Gemeinde Gelterkinden
Kanton Basel-Landschaft

Mutation "Gewässerraum"

Mitwirkungsbericht

GR-Beschluss: 05. Februar 2024

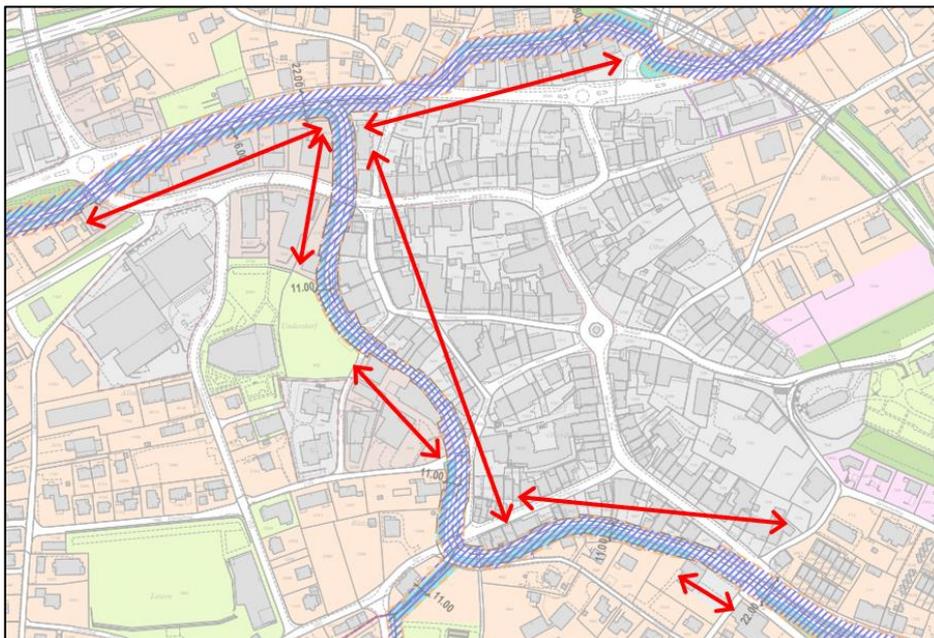
Im eingedolten Abschnitt ist das Ausscheiden eines Gewässerraums zu prüfen. Auch hier besteht zumindest abschnittsweise die Möglichkeit zur Ausdolung.

Neu werden die **Gewässerbaulinien** im Mutationsplan orientierend dargestellt, wodurch die Planungsmassnahme besser nachvollzogen werden kann.
- Stellenweise sind für die eingedolten Abschnitte des **Chöpflibächlis** überwiegende Interessen vorhanden (Vernetzungspotential, Platzverhältnisse, etc.), weshalb ein Verzicht auf die Gewässerraumdefinition hier nicht möglich ist. Der minimale Gewässerraum von 11 m wird für diese Abschnitte definiert.
- Für das **Rorbächli** wird keine Anpassungen an den Planungsdokumenten vorgenommen.

Bild 2 (mit einem grünen, einem roten Pfeil und 2 schwarzen Pfeilen)

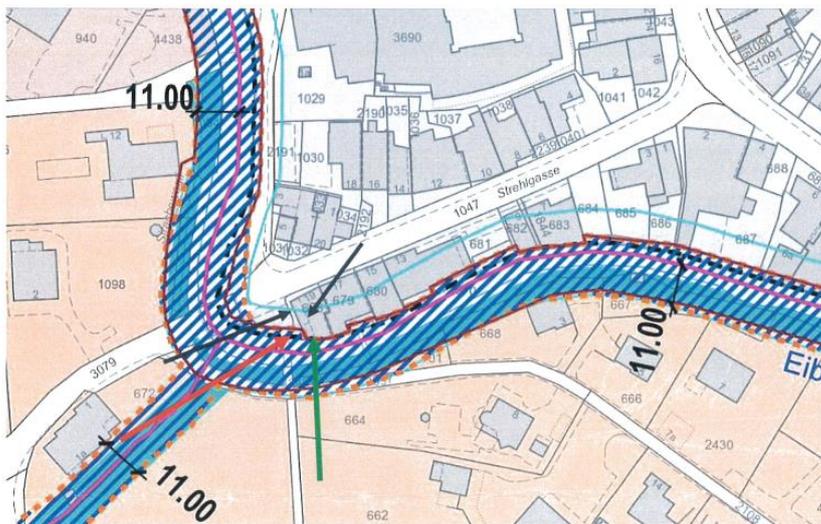
1. Im Planungsbericht nach Abbildung 21 (S. 20) verläuft die Gewässerbaulinie (rote Linie) durch unseren Platz und die abgeschnittene Rabatte bei der Parzelle Nr. 678 (vgl. den Bild gelber Pfeil). Auch auf der anderen Seite auf unserer Parzelle Nr. 2400 (Parkplatz) dasselbe. Da gibt es doch keinen Gewässerraum. Warum wurde dieser über Ufersicherungslinien gelegt?
2. Der Gewässerraum wurde im Bereich des Ortskerns beidseitig reduziert und gemäss den bestehenden Gewässerbaulinien (= rote Linie) angepasst. Bei unserer Parzelle 678 ist der Gewässerraum nicht reduziert, sondern erweitert (vgl. Bild gelber Pfeil). Im Bereich der WG-Zone wird der minimale Gewässerraum definiert (einseitig 11 m ab Gewässerachse). Wie ist dies bei unseren Parzellen Nr. 678 und 2400 zu verstehen und wo sehe ich die Gewässerachse?

Im Planungsbericht nach Abbildung 21 (S. 20), verläuft die Gewässerbaulinie (rote Linie) durch einen Teil des Platzes vor dem Haus unter der Terrasse und die abgeschnittene Rabatte bei der Parzelle Nr. 678 (gelber Pfeil). Die bestehende Gewässerbaulinie wurde ursprünglich nicht korrekt definiert, weil sie nur einen Teil des Hausplatzes unter der Terrasse erfasst (rote Gewässerbaulinie (vgl. Bild 2 ganz unten, grüner Pfeil; ab diesem Pfeil links befindet sich der Hausplatz unter der Terrasse und rechts ab dem Pfeil beginnt erst das Gebäude). Die Terrasse (siehe den Raum zwischen beiden schwarzen Pfeilen) ist fälschlicherweise auf dem GeoView teilweise als Gebäude eingezeichnet. Somit müsste die Gewässerbaulinie entlang der hellblauen Linie (vgl. roter Pfeil, Bild 1 unten) ähnlich wie der restliche Teil unter der Terrasse (grüner Pfeil Bild 1 unten) verlaufen. Ansonsten wird der Hausplatz der Parzelle Nr. 678 wie zuvor erörtert teilweise abgeschnitten. Dieser Teilhausplatz ist auch faktisch abgeschnitten, da er im Jahre 2011 im Rahmen des Hochwasserschutzprojekts von der Gemeinde an den Kanton BL irrtümlich abgetreten wurde. Damals sollte unter der Terrasse das ganze Grundstück an Herrn Ernst Mangold verkauft werden. Dies geschah nicht, da der Gegenstand damals im Vertrag nicht bestimmt wurde. Darum wird demnächst diesbezüglich u.a. einen Teil des Vertrags bei Gericht angefochten.

Im Bereich der Parzelle Nr. 678 kann der Gewässerraum wie im übrigen Ortskern auf die bestehenden Gewässerbaulinien reduziert werden, aufgrund dichter Überbauung (Art. 41a Abs. 4 lit. a GSchV). Diese bestehenden Baulinien wurden mit der Ortskernplanung von 1980 festgelegt und sind rechtskräftig (vgl. aktueller Teilzonenplan Siedlung Ortskern mit RRB Nr. 1313 vom 25. August 2015; siehe nachfolgende Abbildung).

Die Begrenzung des Gewässerraums entspricht auf der Seite der Kernzone exakt den bereits bestehenden Gewässerbaulinien. Würde bei der Gewässerraumdefinition im Bereich von einzelnen Grundstücken davon abgewichen, wäre dies nicht plausibel und das Gleichbehandlungsgebot würde verletzt (Rechtsungleichheit).

Eine Anpassung der Gewässerbaulinie kann nicht Gegenstand der Gewässerraumplanung sein und liegt nicht in der Kompetenz der Gemeinde. Sollte sich die Gewässerbaulinie aufgrund eines separaten Verfahrens und Entscheides ändern, könnte die Gewässerraumfestlegung neu geprüft werden und eine Anpassung vorgenommen werden. Der Gemeinderat kann zum heutigen Zeitpunkt jedoch nur in Rechtskraft erwachsene Gewässerbaulinien bei einer Reduktion des Gewässerraumes berücksichtigen.

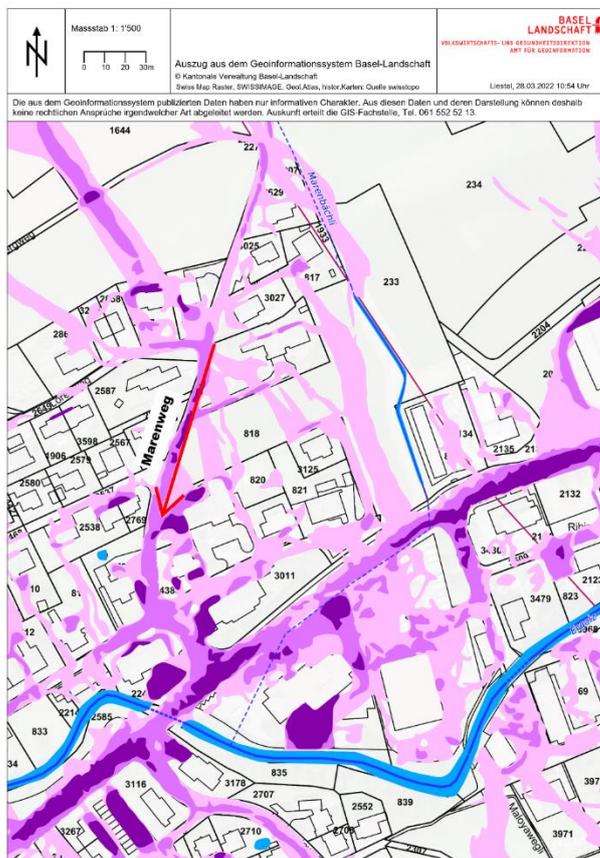
Im Weiteren ist festzuhalten, dass nach dem heftigen Gewitter vom 25. Juni 2016, unser Haus/Keller geflutet wurde. Dies, obwohl wir am Hang wohnen! Das Wasser floss den Marenweg herunter, weil die Kanalisation das Wasser nicht schlucken konnte. Eine Wasserfontäne (der schwere Stahldeckel oberhalb Haus Nr. 13 wurde einfach von der Wassermasse weggedrückt!) schoss aus dem Untergrund. Unsere Kellerschächte wurden massiv geflutet und sogar ein Kellerfenster wurde von den Wassermassen eingedrückt. Die Frage stellt sich, woher das Wasser stammte. Aus den durchnässten Feldern oder eben auch vom eingedolten Marenbächli, welches aber auf Ormalingen Boden liegt, aber gleichzeitig unter dem Marenweg! Unterirdisch kann das Wasser einen anderen Weg nehmen.

Der Gemeinderat dankt für die Mitwirkungseingabe und die Hinweise zum Gefahrenpotential durch Wasser und zur Planungskoordination mit der Nachbargemeinde Ormalingen.

Der Planungsbericht stützt sich bei den Ausführungen zum Hochwasserschutz und zur Revitalisierung auf die Angaben des kantonalen Wasserbaukonzepts. Im Rahmen eines Austauschs mit den zuständigen kantonalen Fachstellen und auch im Rahmen einer Vorabklärung (kantonale Vorprüfung) wurde der Gemeinde zudem mitgeteilt, dass eine Erhöhung der minimalen Gewässerraumbreiten aus wasserbaulicher Sicht nicht notwendig ist.

Dies bedeutet, dass die Mindestanforderungen der kantonalen «Arbeitshilfe Gewässerraum» (ARP) bezüglich Hochwasserschutz mit der minimalen Gewässerraumbreite eingehalten werden können und eine Verbreiterung ist daher nicht nötig. Gemäss GSchV muss die Breite des Gewässerraums mindestens 11 m betragen, wenn die natürliche Breite der Gerinnesohle des Gewässers kleiner als 2 m ist. Dies ist für das Marenbächli zutreffend.

Entsprechend kann die Gemeinde der Bevölkerung mit der Festlegung eines durchgehenden 11 m breiten Gewässerraums für das Marenbächli eine genehmigungsfähige Planung vorlegen.

Bezüglich der Planungskoordination ist festzuhalten, dass jener Teil des minimalen Gewässerraums des Marenbächlis, welcher die Gemeinde Ormalingen betrifft (im Plan orientierend dargestellt), mehrheitlich im Landschaftsgebiet liegt. Gemäss § 12a Abs. 1 und Abs. 2 RBG BL ist dafür der Kanton die zuständige Planungsbehörde. Aussagen zur Planungskoordination werden im Planungsbericht behandelt resp. ergänzt.

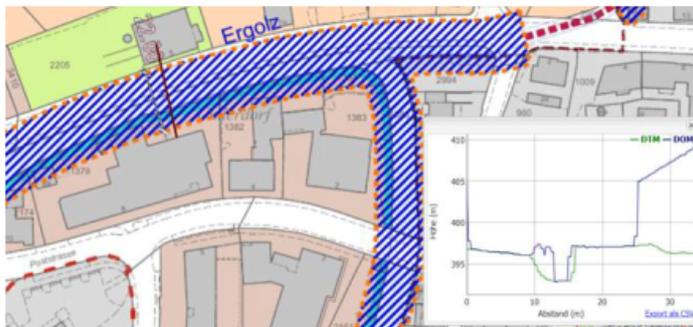
- Wie beurteilen die kantonalen Fachstellen die Begehren?

Ergolz:

Wir sind damit einverstanden, dass im Bereich der Kernzone (Parzelle Nr. 2174; 1379, 1382 und 1384) der Gewässerraum reduziert bzw. den baulichen Gegebenheiten angepasst ausgeschieden wird (entsprechend der Ausscheidung westlich des Postkreisels, Umfahrung der Gebäude). Die bestehende Ufervegetation muss dabei zwingend innerhalb des Gewässerraums liegen.
